OM1-CA182-R01 大間原子力発電所 敷地ごとに震源を特定して策定する地震動のうち内陸地殻内地震について(コメント回答 その3)
(F-14 断層, 及び奥尻3連動による地震の地震動評価)
OM1-CA182-R00(2022.12.8 ヒアリング資料)からの主な変更箇所について

正誤表

地震動解析の入カミスにかかわる評価結果の誤りの修正内容

統計的グリーン関数法, 理論的手法, 及びハイブリッド合成法による地震動評価の比較
F-14断層による地震 短周期レベルの不確かさケースの応答スペクトル

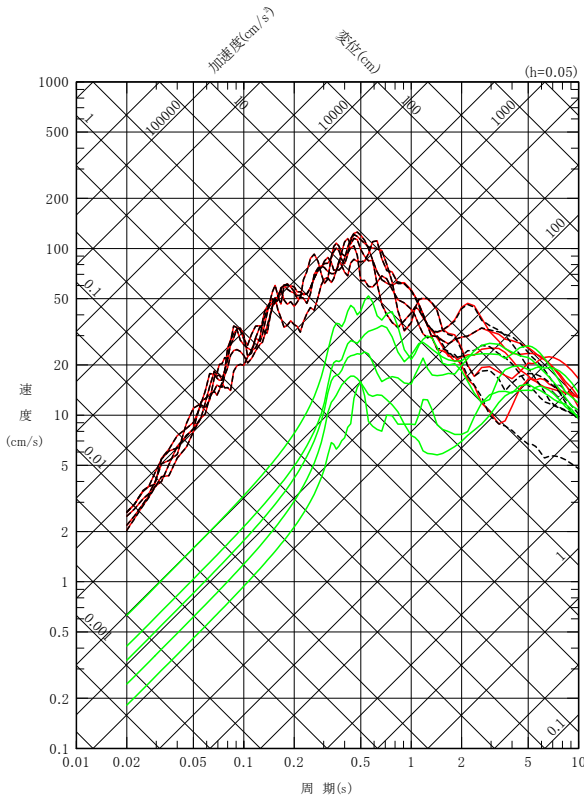
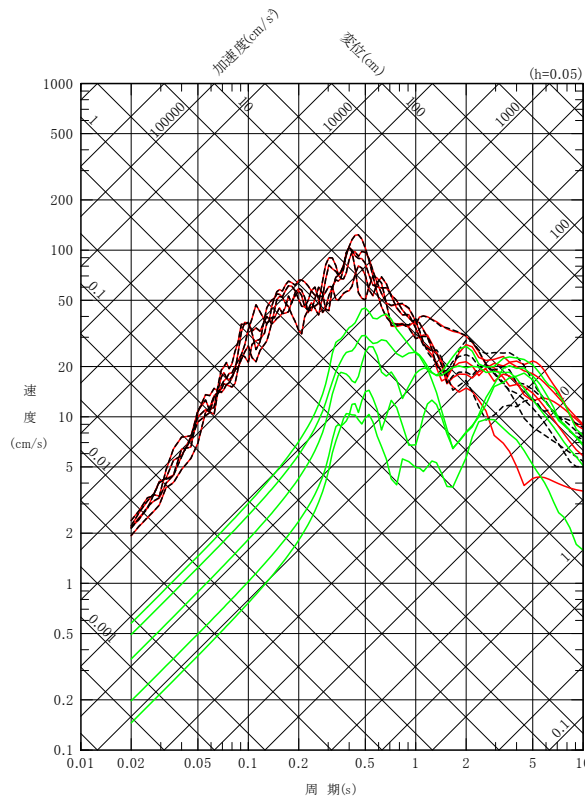
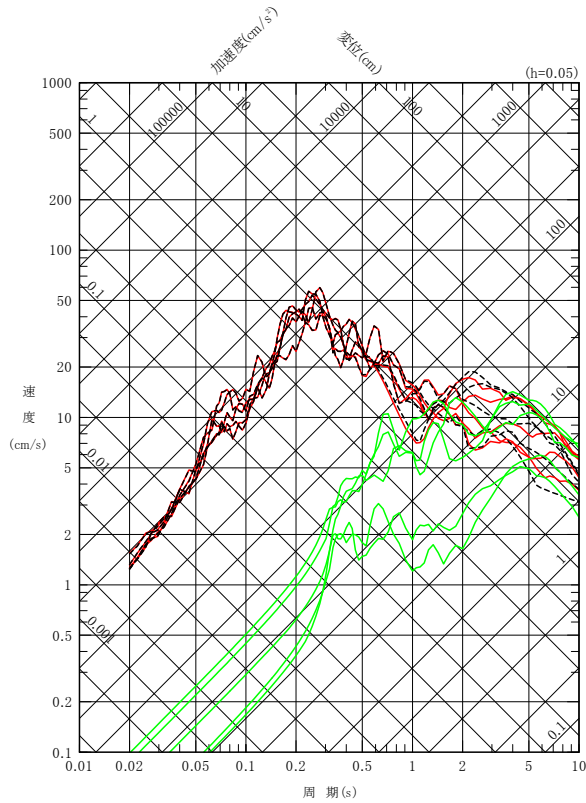
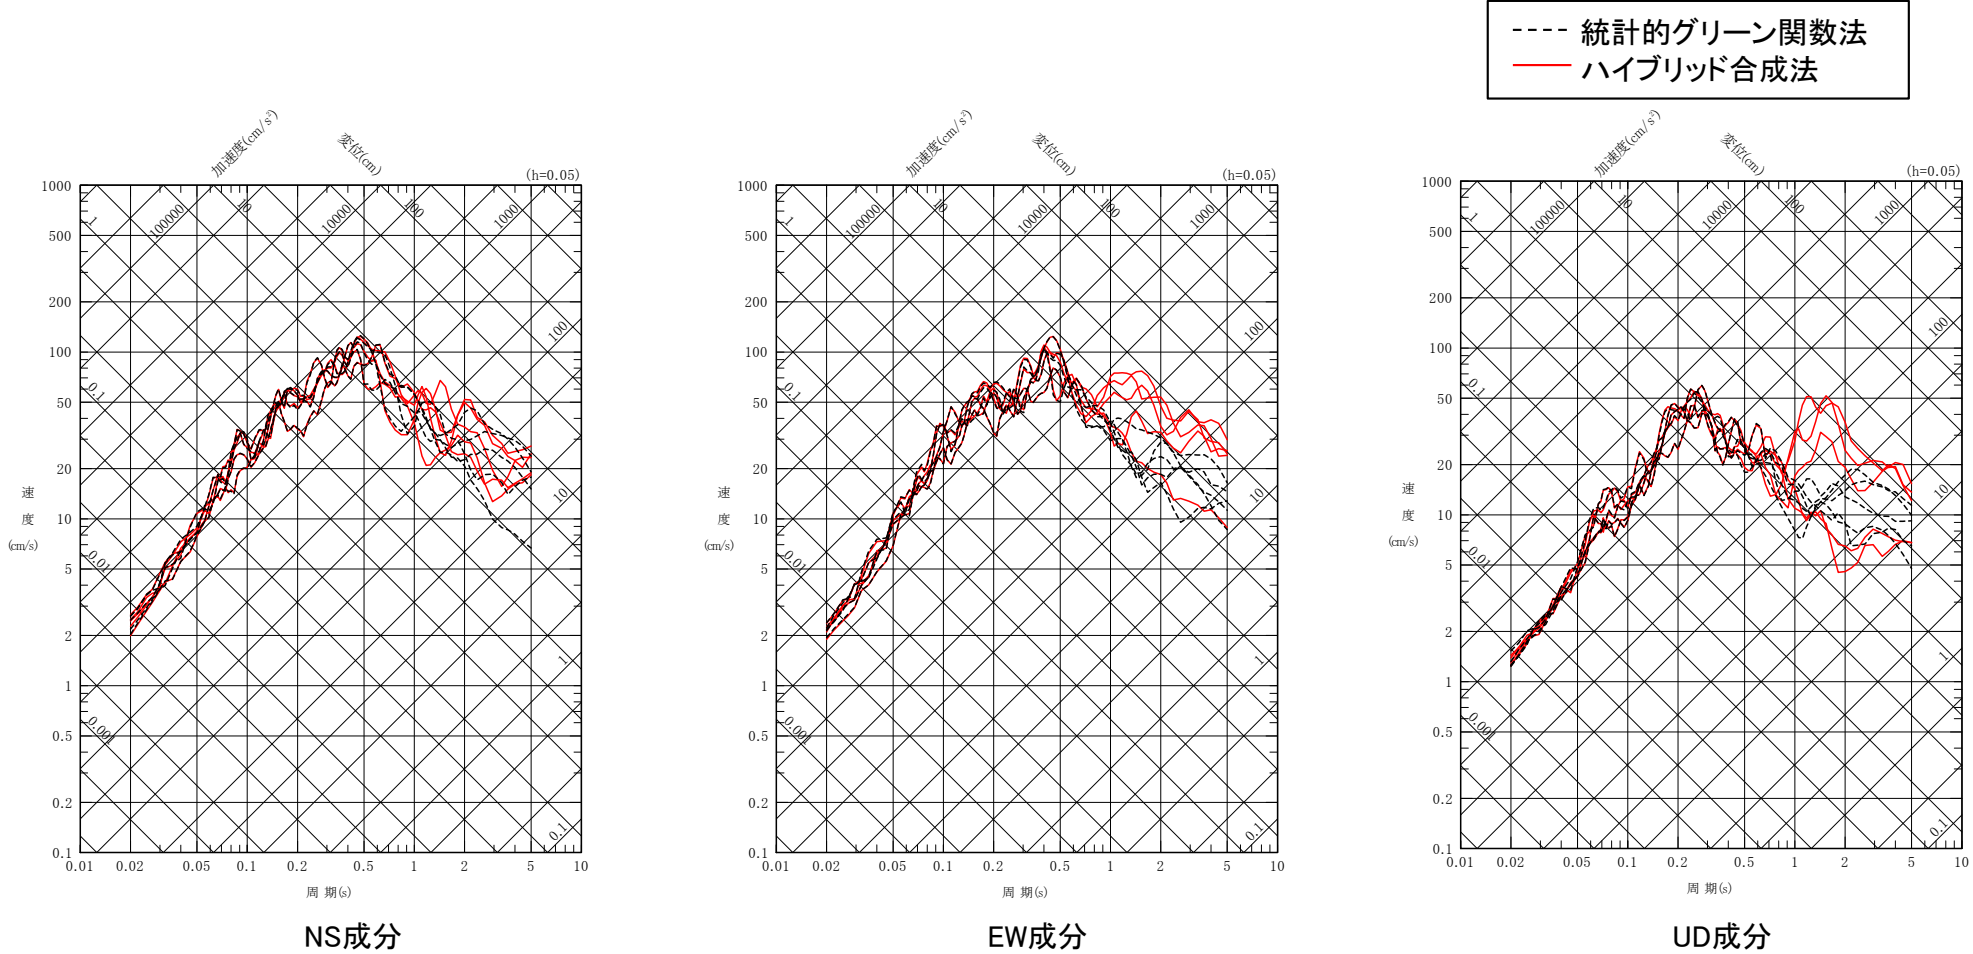
⑭ F-14断層による地震の地震動評価結果の誤り

- F-14断層による地震のうち、敷地への影響が大きい「短周期レベルの不確かさケース」について、統計的グリーン関数法, 理論的手法, 及びこれらのハイブリッド合成法による地震動評価を示す。
- 理論的手法の地震動評価結果は、統計的グリーン関数法の地震動評価結果と比べて、周期4秒ではおおむね同等, 周期4秒よりも長周期側の周期帯ではおおむね同等以上である。

- F-14断層による地震のうち、敷地への影響が大きい「短周期レベルの不確かさケース」について、ハイブリッド合成法による地震動評価と統計的グリーン関数法による地震動評価を示す。
- 周期約1秒より長周期側では、ハイブリッド合成法による地震動評価が、統計的グリーン関数法と比べておおむね同等以上であることを確認した。
